訂正のお願い

2005.4 株式会社自研センター

*No.J-354 マツダ アクセラスポーツ 2004年2月(BK3P、BK5P、BKEP系)を下記の通り訂正いたします。

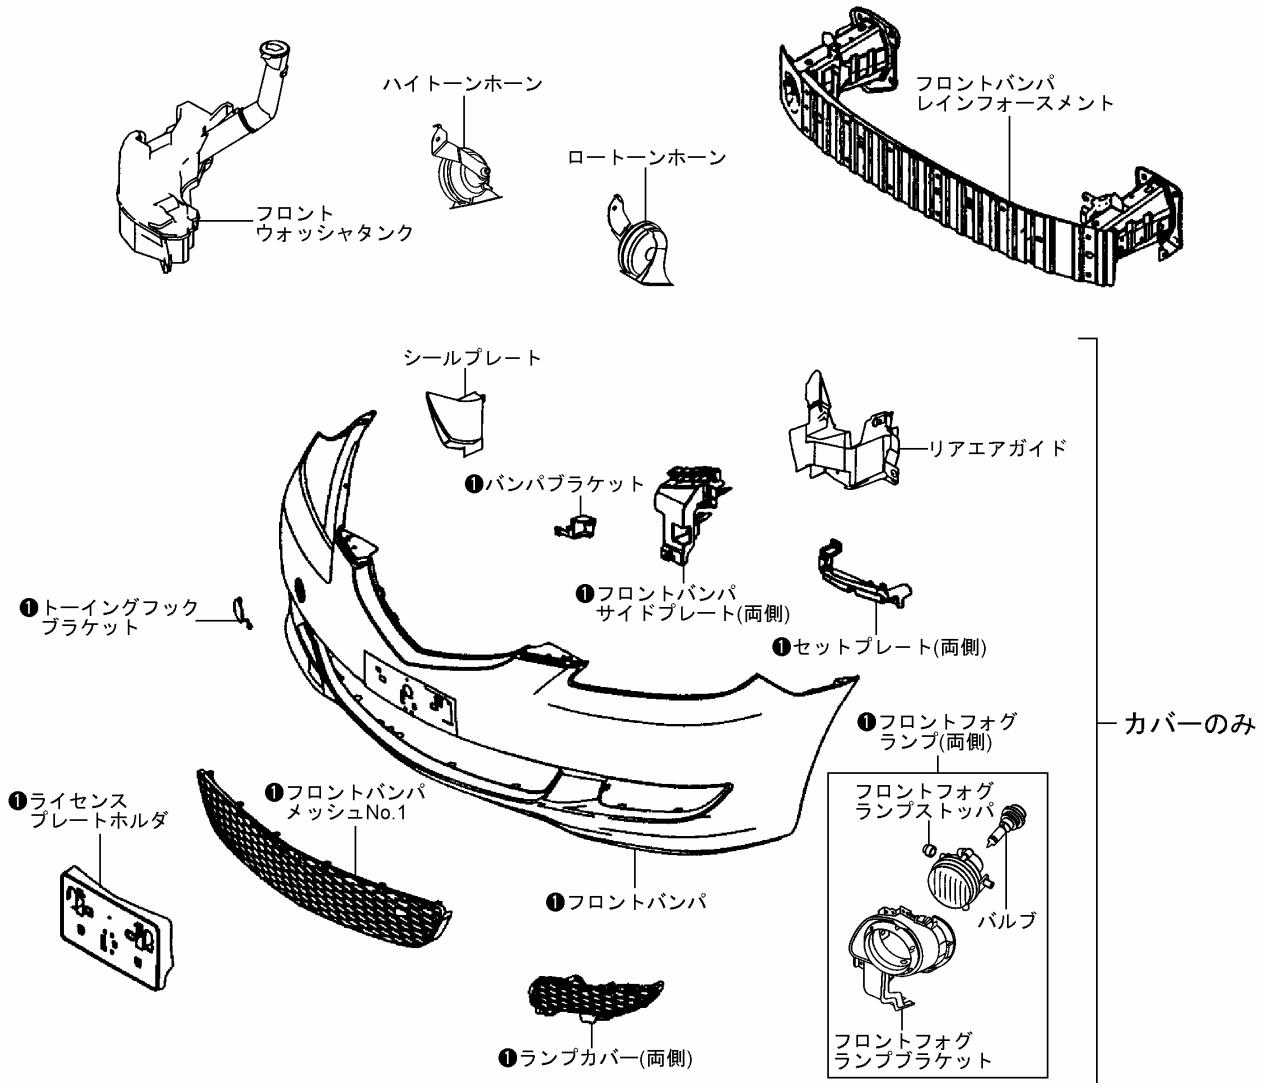
- P.14 B010 フロントバンパ脱着およびB020 フロントバンパ取替の指数テーブル欄の一部および補給部品イラストの訂正のため、差し替え願います。
- P.16 B040 ヘッドライト脱着または取替の指数テーブル欄の一部および補給部品イラストの訂正のため、差し替え願います。
- P.19 B100 片側フロントフェンダーパネル脱着およびB110 片側フロントフェンダーパネル取替 指数テーブル欄の一部を追加

誤

B100 片側フロントフェンダーパネル脱着		片側
	0.50	取外し状態 ・フロントバンパ ・ヘッドライト (含)作業および部品の脱着
サイドステップモール 脱着	0.50増	・マッドガード 付属品
取替	0.40増

B110 片側フロントフェンダーパネル取替		片側
	0.60	取外し状態 ・フロントバンパ ・ヘッドライト (含)作業および部品の脱着または取替
サイドステップモール 脱着	0.50増	・マッドガード 付属品
取替	0.40増

正

追加

B100 片側フロントフェンダーパネル脱着		片側
	0.50	取外し状態 ・フロントバンパ ・ヘッドライト ・カウルグリル
サイドステップモール 脱着	0.50増	(含)作業および部品の脱着
取替	0.40増	・マッドガード 付属品

B110 片側フロントフェンダーパネル取替		片側
	0.60	取外し状態 ・フロントバンパ ・ヘッドライト ・カウルグリル
サイドステップモール 脱着	0.50増	(含)作業および部品の脱着または取替
取替	0.40増	・マッドガード 付属品
